Územní plán Třešť – požadavky na změnu č. 1

Zpracovatel změny č. 1 územního plánu Třešť prověří v jejím návrhu tyto požadavky, které budou následně veřejně projednány s dotčenými orgány, sousedními obcemi a veřejností:

1. Žadatelé Tomáš Svoboda a Zuzana Svobodová, Nerudova 1271/20, 589 01 Třešť

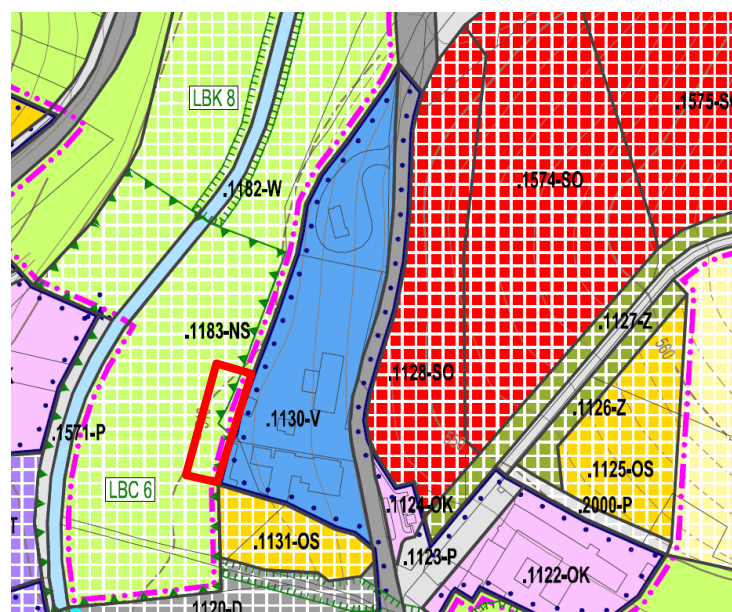
Zařazení pozemku p. č. 3870/53 k. ú. Třešť do ploch rodinné rekreace RI. Pozemek navazuje na p. č. 3889/1 a jiné v blízkém okolí, zařazené do plochy rodinné rekreace RI. Pozemek obhospodařují v duchu přírodních zahrad, jako zázemí slouží malý sklad zemědělských plodin.

3. Žadatel Jiří Drastich, Váňovská 60/39, 589 01 Třešť

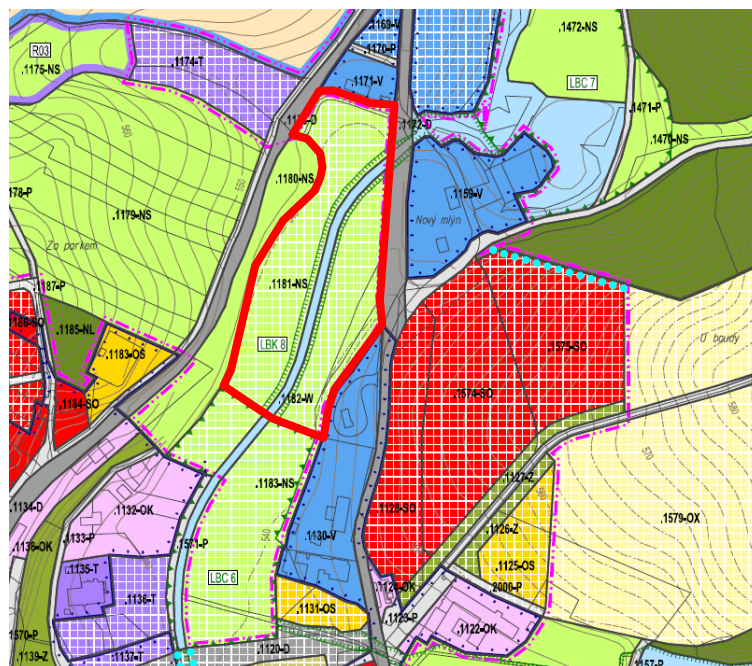
Navržené biocentrum LBC 6 rozšířit na celou plochu 1181-NS z důvodu již vytvořených tůní v severní části tohoto území, přímého propojení s areálem Křišťůvkových sadů a v celé délce sousedící s tokem Třešťského potoka – plocha 1182-W, kde je umístěn biokoridor LBK 8.

Navržené biocentrum LBC 6 zmenšit o část, nacházející se na ploše 1183-NS z důvodu výhledového využití plochy 1183-NS pro vedení cyklostezky Jihlava-Telč a s možností na této ploše vytvořit areál pro volnočasové aktivity, který by přímo navazoval na budoucí cyklostezku.

8. Žadatel Město Třešť, Revoluční 20/1, 589 14 Třešť

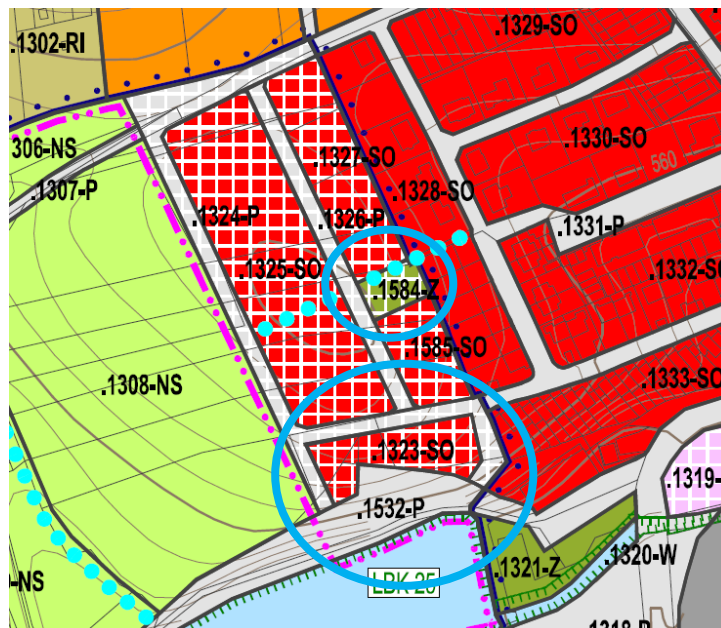
Úprava lokality Hodická – přesunutí plochy veřejné zeleně 1584-Z (zvětšení navazujících ploch smíšených obytných), zmenšení plochy 1532-P a rozšíření plochy 1323-SO.

9. Žadatel Město Třešť, Revoluční 20/1, 589 14 Třešť

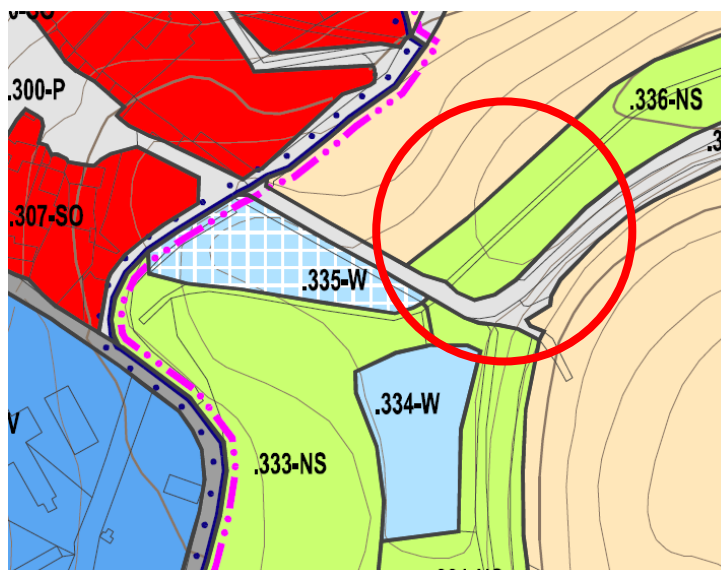
Vymezení nového prostoru pro ČOV v místní části Buková – přesunutí plochy 335-W.

10. Žadatel Město Třešť, Revoluční 20/1, 589 14 Třešť

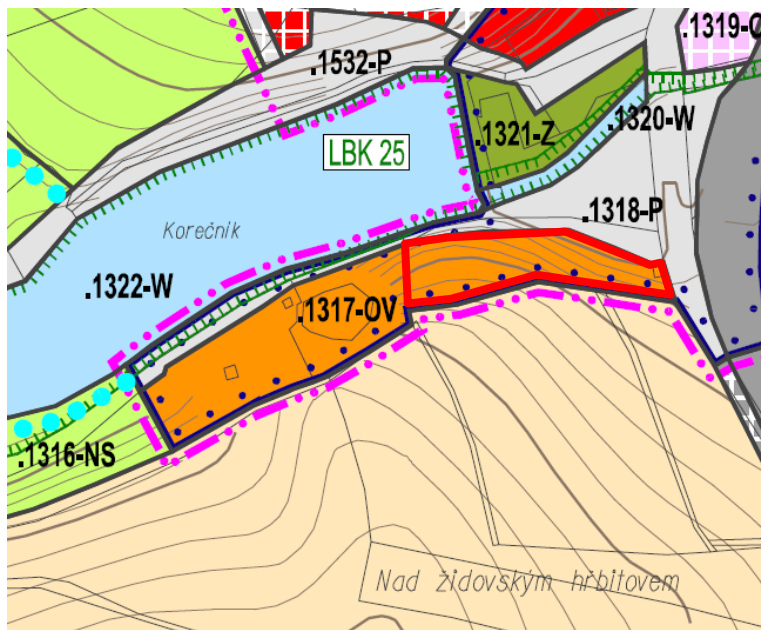
Upravit stávající stav - plochu 1317-OV rozdělit na židovský hřbitov a plochu rodinné rekreace (stávající zahrádky).

11. Žadatel Josef Chodúr, Zd. Nejedlého 564, 518 01 Dobruška

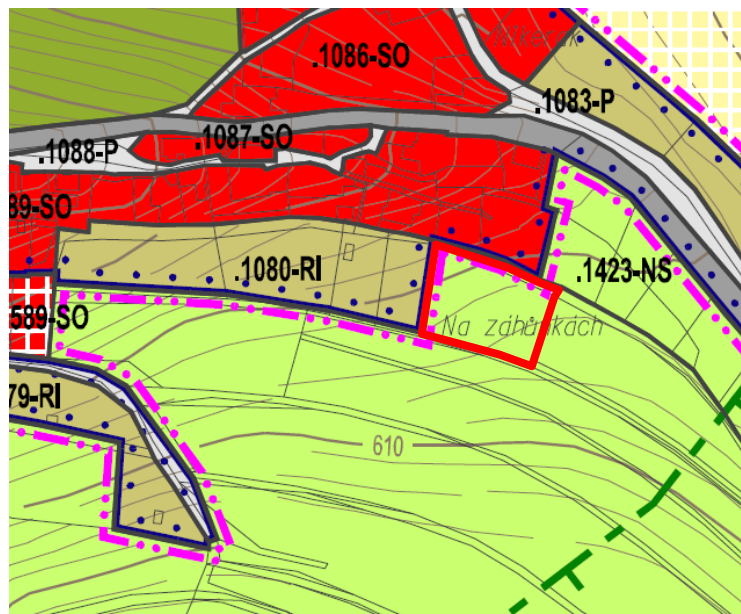
Provéřít zařazení pozemků p. č. 3908 a 3909 k. ú. Třešť do ploch smíšených obytných (včetně možnosti dopravního napojení).
